改善箇所説明図

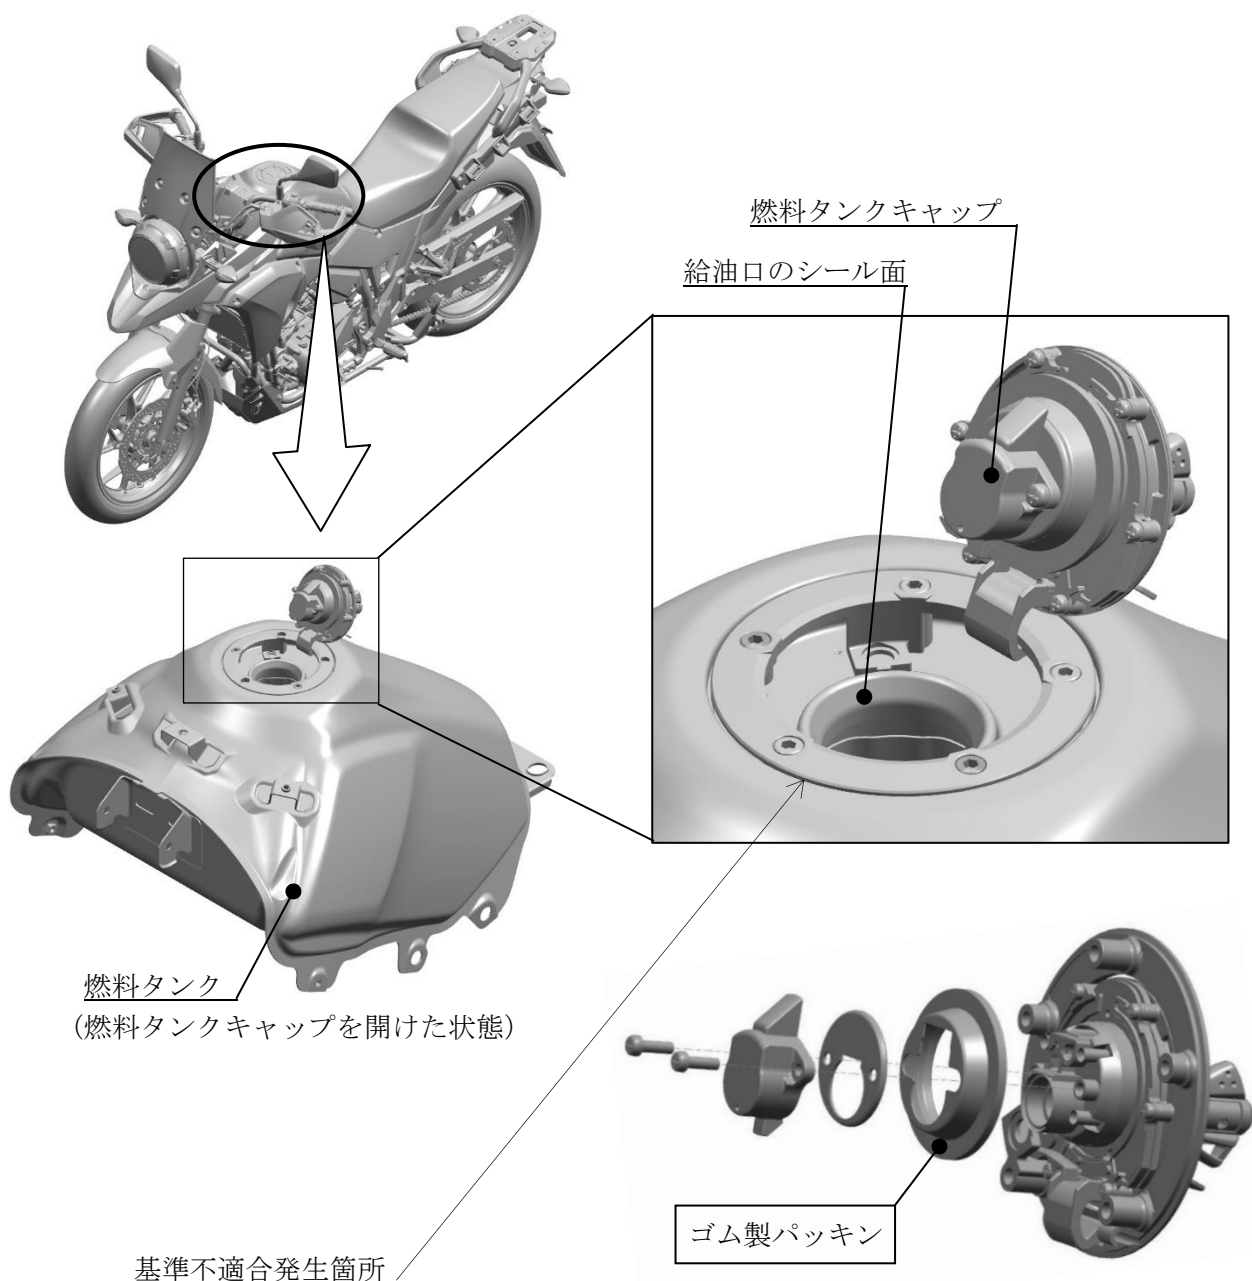
燃料タンクにおいて、製造管理が不適切であったため、燃料タンクの給油口のシール面が局部的に凹んでいるものがある。そのため、燃料タンクキャップに設定しているゴム製パッキンが給油口のシール面の局部的な凹みに追従できず、気密性が低下し、燃料蒸発ガス量が基準を満たさないおそれがある。

全車両、燃料タンクキャップのゴム製パッキンを燃料タンクの給油口のシール面に対して追従可能な対策品に交換する。

注： は、交換する部品を示す。
